改善箇所説明図

代表型式：カトウ JDS-KRC005

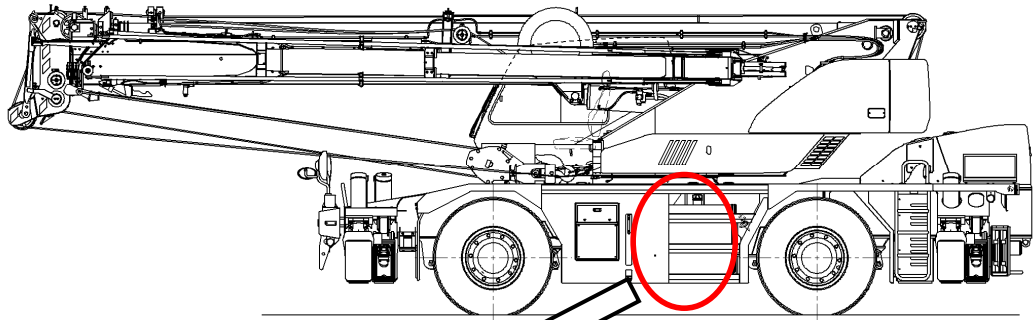
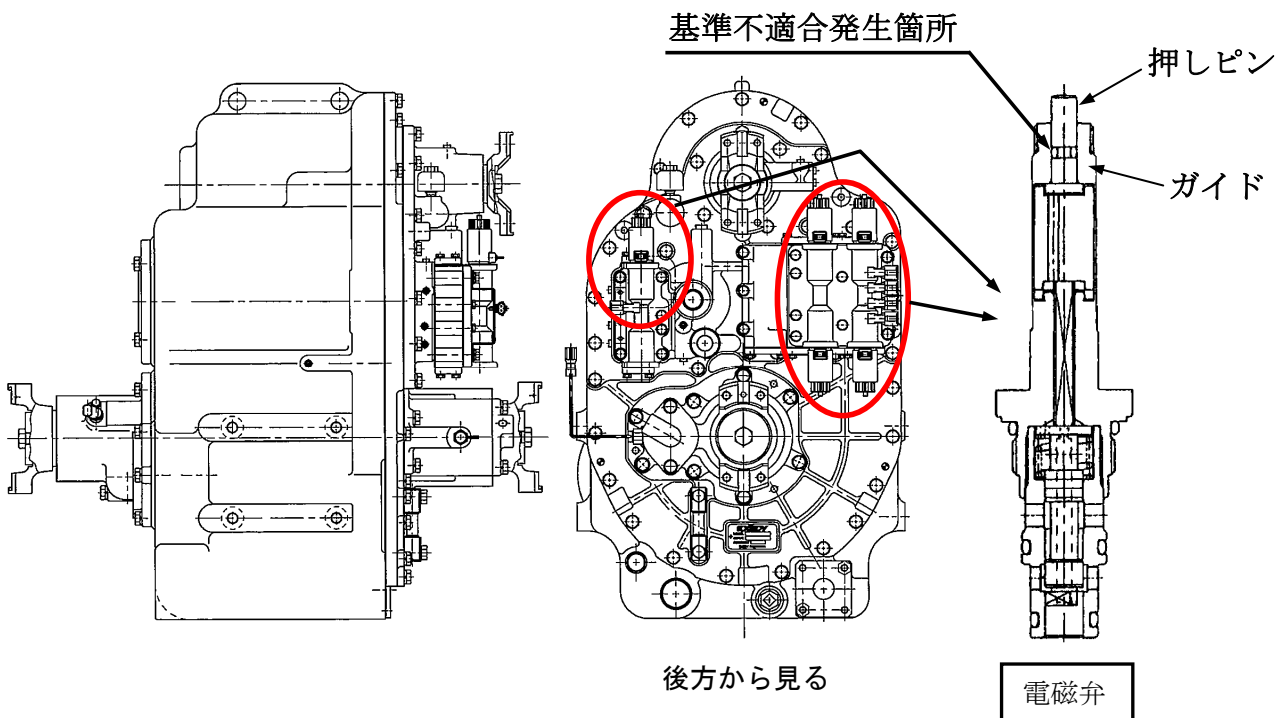
基準不適合発生箇所

トランスミッションのシフト切替用電磁弁の押しピン用ガイド穴に加工不良のものがあある。その為、寒冷時におけるエンジン始動後、一旦前進操作をした後、シフトレバーを後進又はニュートラルに切り替えた場合、シフト切替用電磁弁が戻り不良を起こして前進状態となるおそれがある。

改善措置の内容

走行距離を確認し 9000km 未満の場合、良品の電磁弁と交換する。

注：□ は、交換部品を示す。

識別：作業完了車には、電磁弁のコイルに白色マーキングを実施する。
